PROGETTO DI FATTIBILITA' TECNICA ED ECONOMICA

**LINEA COSENZA – PAOLA / S. LUCIDO
NUOVA LINEA AV SALERNO – REGGIO CALABRIA
RADDOPPIO COSENZA – PAOLA / S. LUCIDO**

**ELABORATI GENERALI
RELAZIONE TECNICA PARTI VARIATE**

Figura 6 - Corografia generale con la localizzazione delle modifiche progettuali

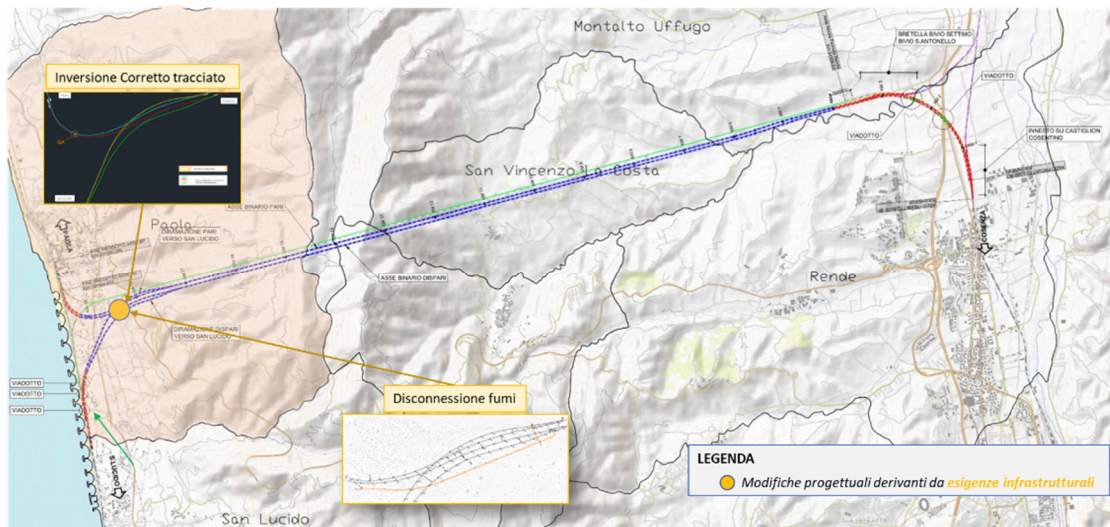
Le modifiche progettuali, derivanti dalle esigenze infrastrutturali, saranno descritte nel seguente capitolo.

Figura 8 - Precedente configurazione

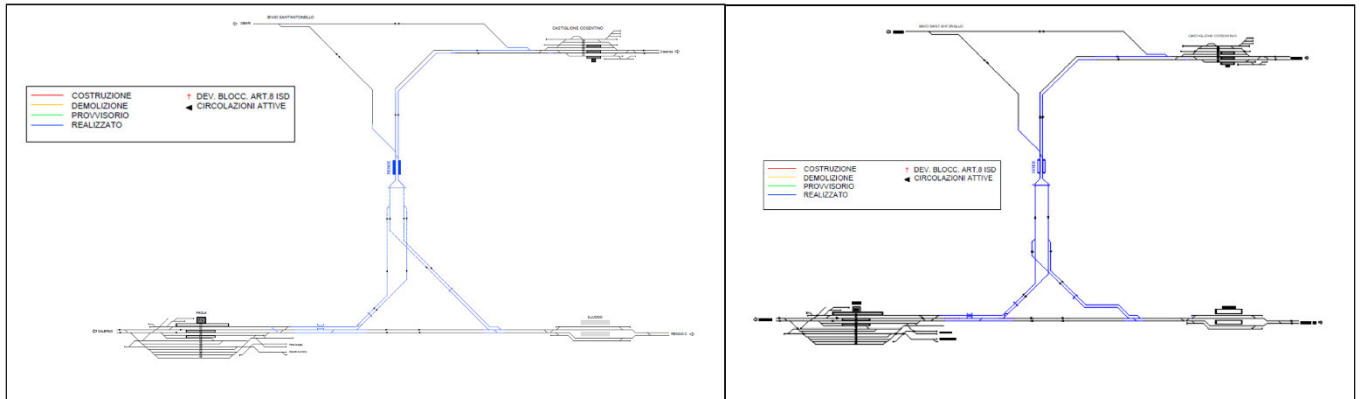
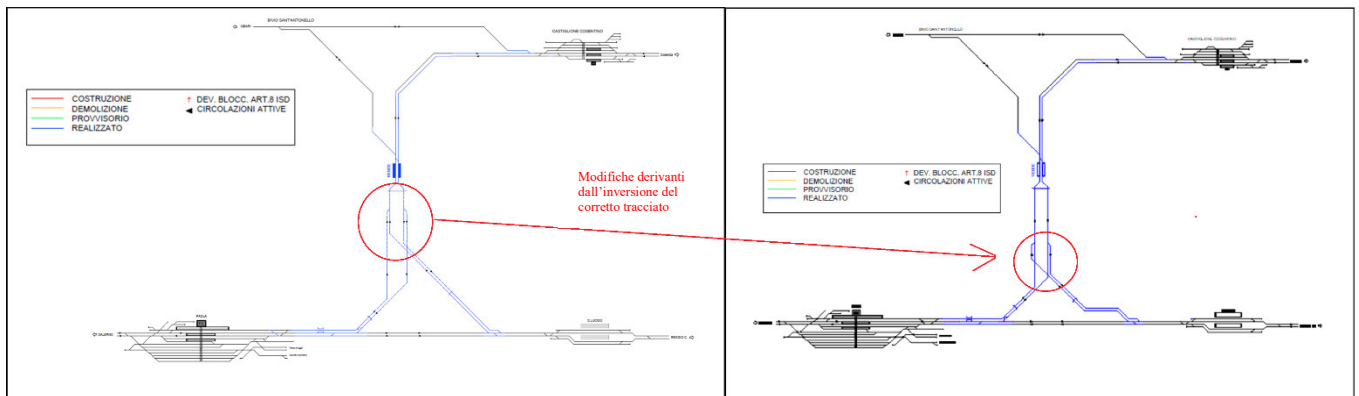
- inversione del corretto tracciato non più in direzione San Lucido ma in direzione Paola;
- sistema di disconnessione fumi, al fine di garantire l'indipendenza aeraulica di tutti i rami della galleria in caso di un evento incidentale;
- aggiornamento dello studio acustico e vibrazionale e delle Barriere Antirumore;
- Modifica delle aree di cantiere CO.05e l'eliminazione dell'area di cantiere CO.04 conseguente all'eliminazione del bypass posto a Nord del tracciato ferroviario.

A seguire si riportano anche gli schematici di linea nella precedente configurazione e nella nuova configurazione al fine di poter individuare le modifiche effettuate.

Figura 10 - Stralcio del PT05 e dei cunicoli di Esodo rispetto alla precedente configurazione

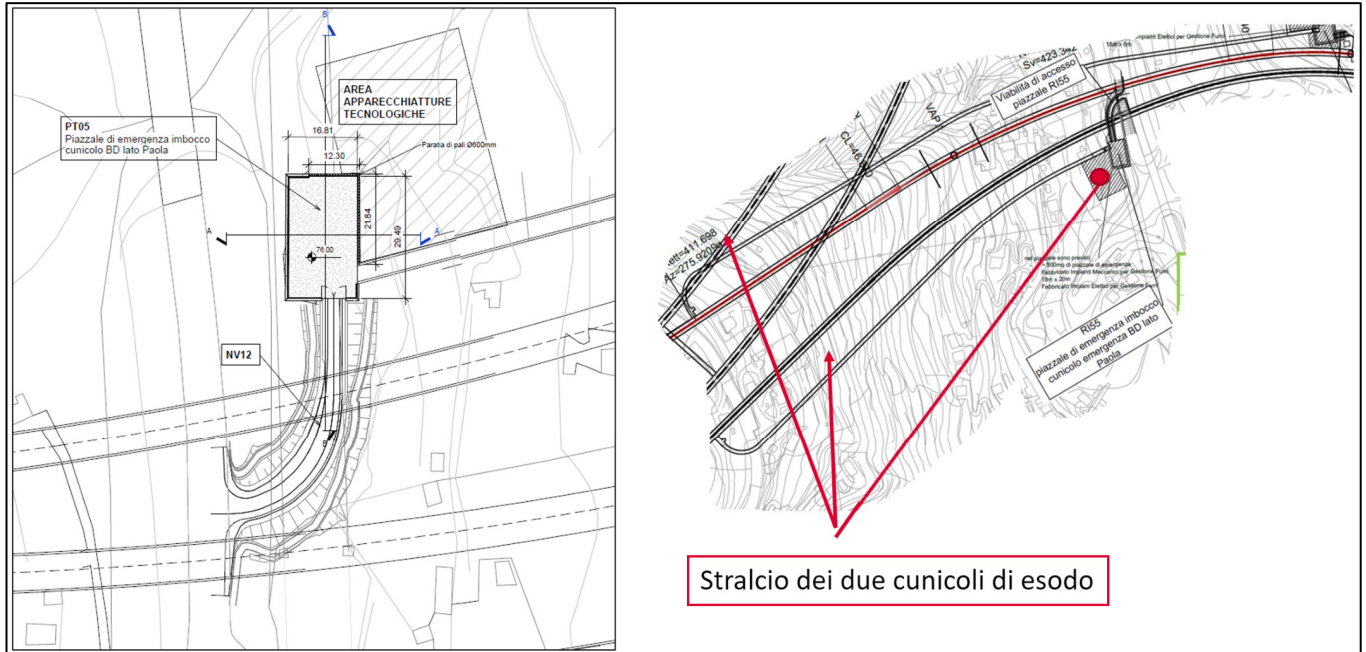
A valle delle modifiche derivanti dall'inversione del corretto tracciato si è reso necessario modificare il layout delle uscite di emergenza delle Interconnessioni di San Lucido che vede il ricorso unicamente a bypass con passo di 500 m attrezzati con le medesime dotazioni impiantistiche previste per gli altri bypass della galleria Santomarco e l'eliminazione, rispetto al precedente layout delle Interconnessioni di Paola, dei due cunicoli di emergenza individuati con le WBS GN04 e GN05 e del piazzale di emergenza ubicato a lato nord all'imbocco del cunicolo GN05 (il piazzale posto a sud d'imbocco della GN04 rimane unicamente a servizio del cunicolo di disconnessione fumi come meglio descritto nel successivo paragrafo). Questo nuovo layout porta ad un'ottimizzazione rispetto alla precedente soluzione in termini sia di opere che di impatti sul territorio.

<p>Precedente configurazione delle uscite di emergenza per le interconnessioni verso Paola</p>	<p>Nuova configurazione delle uscite di emergenza per le interconnessioni verso San Lucido ed inserimento del cunicolo della disconnessione fumi (la cui descrizione viene riportata nel successivo paragrafo)</p>

Figura 11 - Tracciato del cunicolo di disconnessione fumi (in arancione).

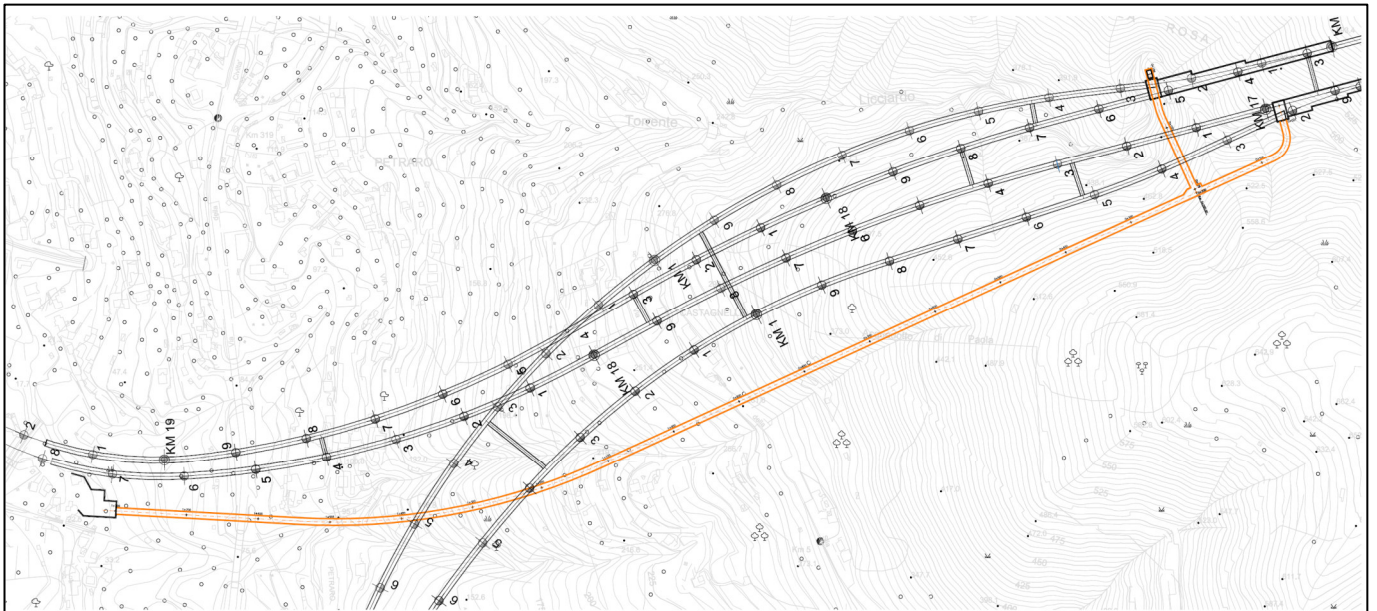
A seguito di approfondimenti tecnici, è stato necessario procedere all'introduzione di opere funzionali alla disconnessione fluidodinamica, in caso di incendio, delle gallerie di Interconnessione dalle gallerie di corretto tracciato in corrispondenza dei cameroni di diramazione.

L'orografia del territorio, il contesto geotecnico e le elevate coperture in corrispondenza dei cameroni di interconnessione (comprese tra i 400 e i 450 metri) hanno portato ad escludere la realizzazione di pozzi verticali.

La soluzione individuata prevede, pertanto, la realizzazione di un cunicolo sotterraneo, planimetricamente parallelo ai rami per Paola e posto a Sud di questi, con apposita diramazione verso Nord per consentire la disconnessione in corrispondenza di entrambi i cameroni di interconnessione.

Attraverso tale cunicolo, di dimensioni interne utili non inferiori a 45mq e di lunghezza complessiva pari a circa 1950 m (compresa la suddetta diramazione), i fumi aspirati in corrispondenza dei cameroni verranno convogliati verso l'esterno mediante un gruppo di ventilatori posti in una centrale ubicata all'imbocco del cunicolo stesso nel piazzale PT08 appositamente adeguato rispetto alla precedente configurazione sia per l'inserimento del suddetto cunicolo che dell'eliminazione dell'uscita di emergenza. Le opere di imbocco del cunicolo e la centrale di ventilazione in cui lo stesso si innesta saranno ritombate in sistemazione definitiva.

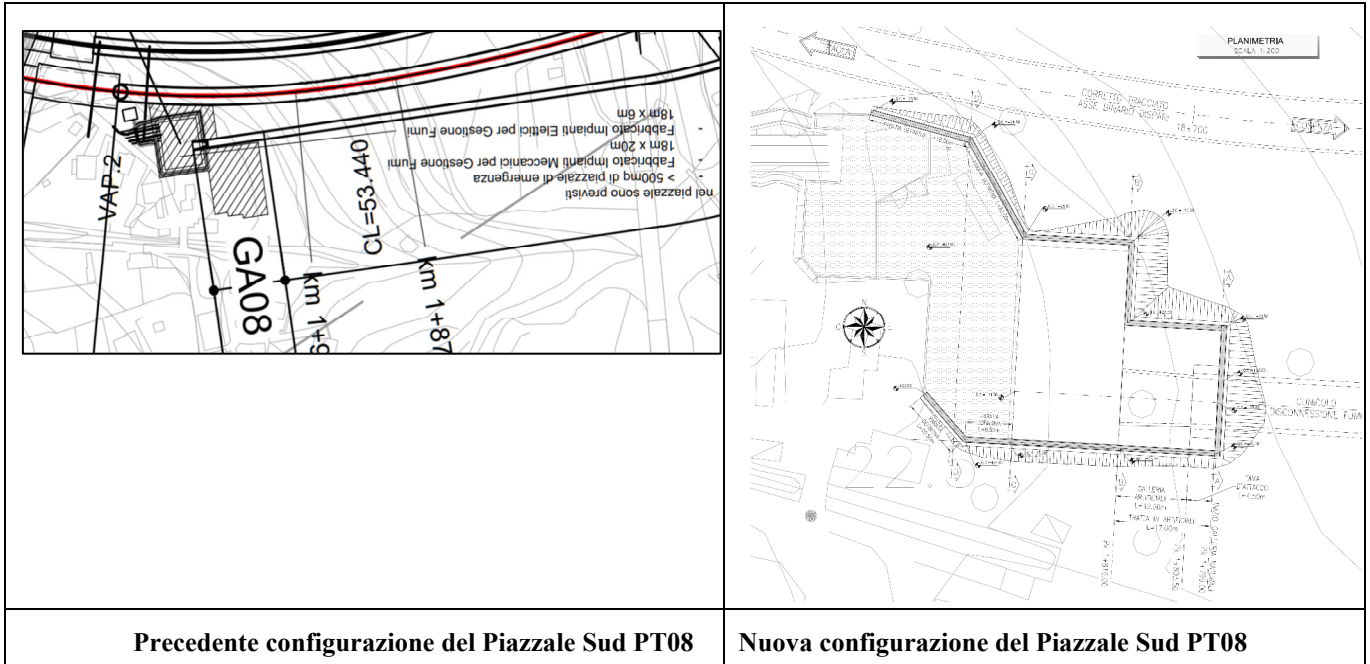
A seguire si riporta il confronto tra la precedente configurazione del PT08 e la nuova configurazione del Piazzale.

La soluzione individuata prevede inoltre la necessità di una nuova fornitura di energia in Media Tensione in corrispondenza del piazzale PT08, con potenza impegnata pari a circa 1750 kW.

Figura 14: Nuovo Modello di esercizio futuro

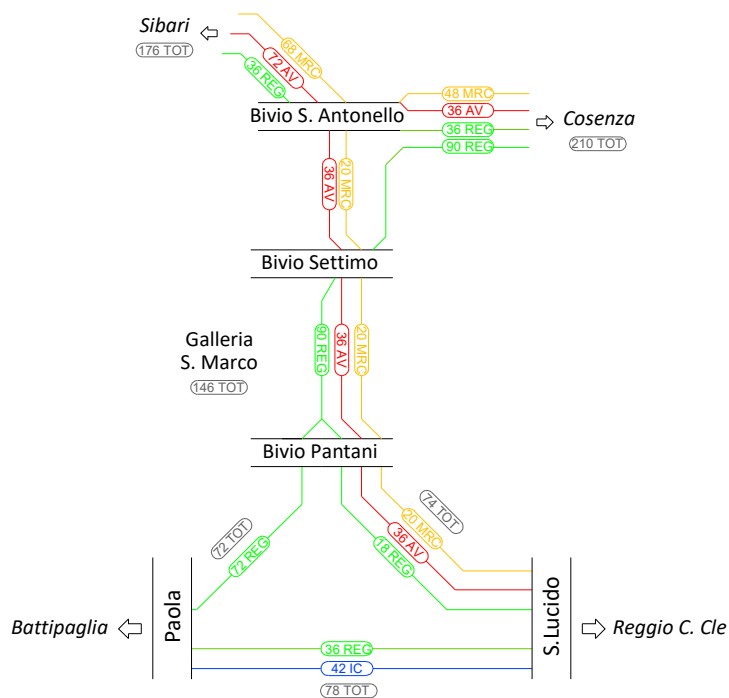
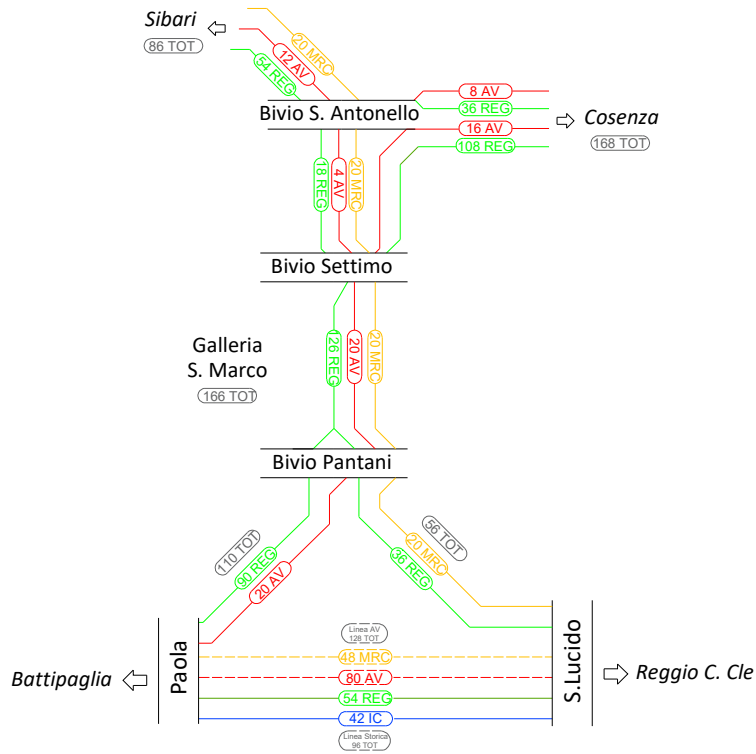
A seguito delle nuove esigenze infrastrutturali in merito al cambio del Corridoio non più Autostradale ma Tirrenico con conseguente inversione del corretto tracciato non più in direzione San Lucido ma in direzione Paola, si è reso necessario procedere con l'aggiornamento del modello di esercizio futuro.

A seguito del nuovo modello di esercizio, il carico giornaliero futuro risulta essere pari a:

- 56 treni/giorno lungo la sezione S. Lucido – Bivio Pantani, di cui 36 servizi REG e 20 servizi merci;
- 166 treni/giorno nella sezione della nuova galleria Santomarco, di cui
 - 126 servizi regionali (di cui 90 treni/gg provenienti da Paola e 36 treni/gg da S. Lucido);
 - 20 servizi merci (provenienti da S. Lucido);
 - 20 servizi AV (provenienti da Paola);
- 168 treni/giorno lungo la sezione Bivio S. Antonello – Cosenza AV, di cui
 - 108 servizi REG provenienti dalla galleria Santomarco;
 - 36 servizi REG provenienti da Sibari;
 - 16 servizi AV provenienti dalla galleria Santomarco;
 - 8 servizi AV provenienti da Sibari;

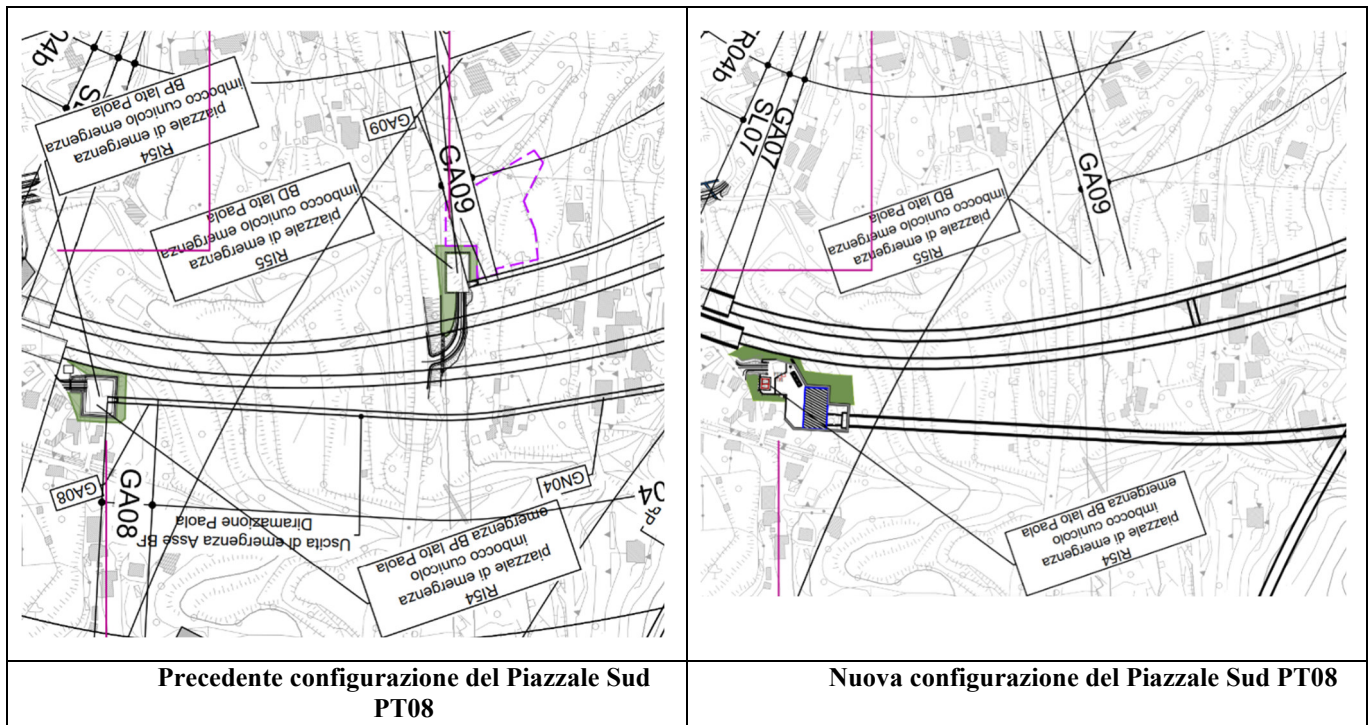
Nell'immagine a seguire si riporta il confronto tra la precedente configurazione del PT08 con le precedenti opere a verde e la nuova configurazione del Piazzale aggiornata con l'inserimento delle Opere a verde. Inoltre, con l'eliminazione del piazzale di emergenza PT05 si è proceduti anche con l'eliminazione delle opere a verde che interessavano tale piazzale.

Nel presente aggiornamento a seguito delle modifiche infrastrutturali su esposte, nell'ambito delle opere a verde si è tenuto conto anche di quanto prescritto nel Decreto Interministeriale prot 442 del 27/09/2023,

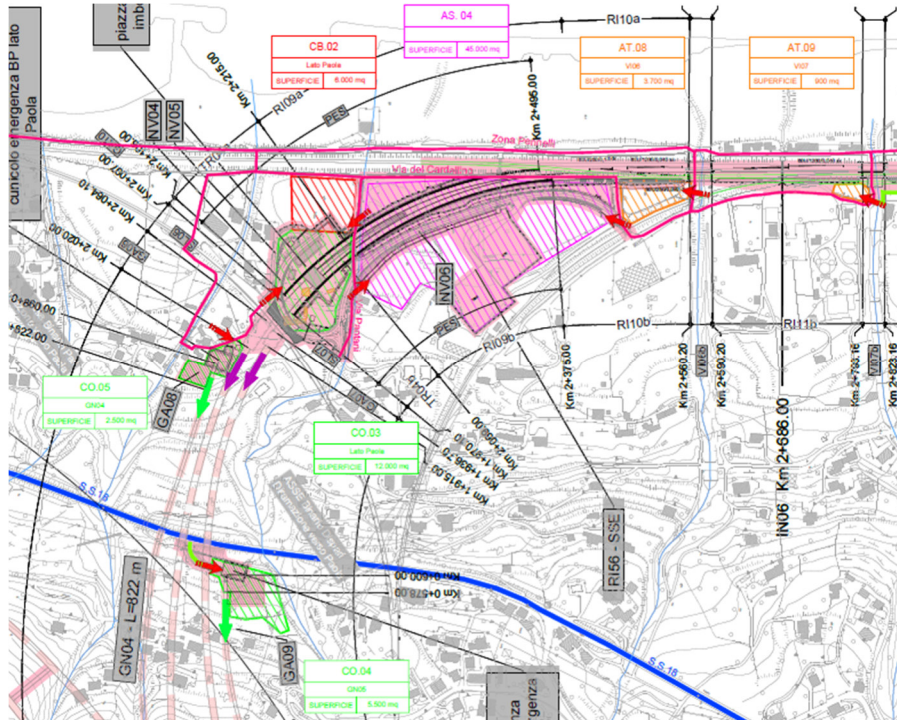
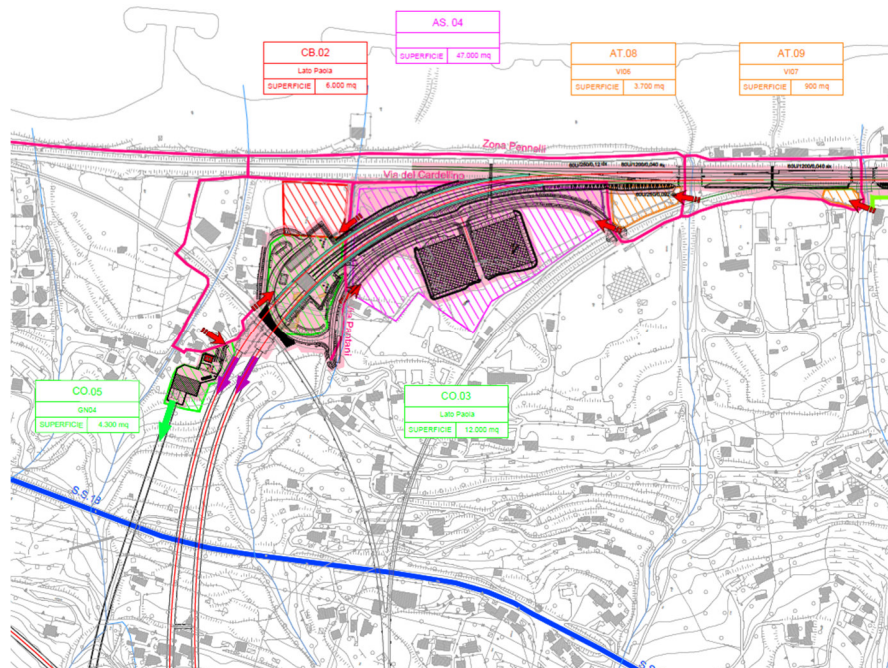
Le variazioni descritte nel presente documento hanno comportato alcune modifiche anche al progetto della cantierizzazione, tra cui le aree di cantiere CO.05, e l'eliminazione dell'area di cantiere CO.04 conseguente all'eliminazione del bypass posto a Nord del tracciato ferroviario. Tali modifiche, pur non costituendo un sostanziale cambiamento all'organizzazione del cantiere prevista, hanno comunque prodotto modifiche alle aree di lavoro, alle piste ed alle aree di cantiere. Per rappresentare tali modifiche è stato emesso un nuovo elaborato planimetrico (*RC1C03R53P5CA0000005B - Planimetria aggiornamento aree di cantiere e viabilità – Tav 5 di 5*) che riporta le aree aggiornate per il comune di Paola.

Di seguito si riportano degli stralci planimetrici con il confronto tra le soluzioni prima e dopo il recepimento delle modifiche progettuali derivanti da esigenze infrastrutturali, meglio descritte sopra.
